改善箇所説明図

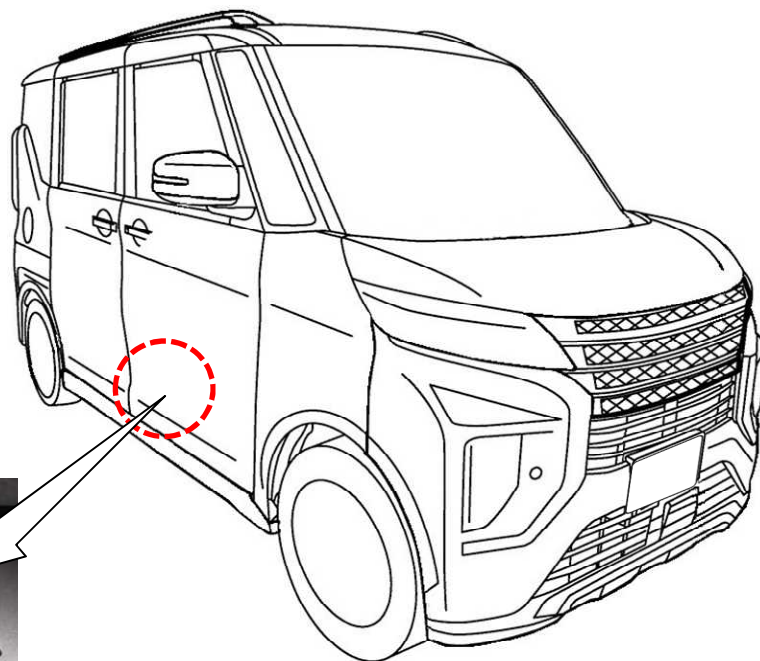
基準不適合発生箇所

アースボルト

リチウムイオンバッテリーのアースボルトにおいて、車体への取り付けが不適切なため、アース不良となるものがある。そのため、そのままの状態で使用を続けると、アイドリングストップ後再始動不能またはエンジン停止不能となり、最悪の場合、車両火災に至るおそれがある。

全車両、車体側取り付け部を点検の上、新品アースボルトを取り付ける。

識別：助手席側ドアロアヒンジにあるピン頭部に、白または黄色ペイントを塗布する。
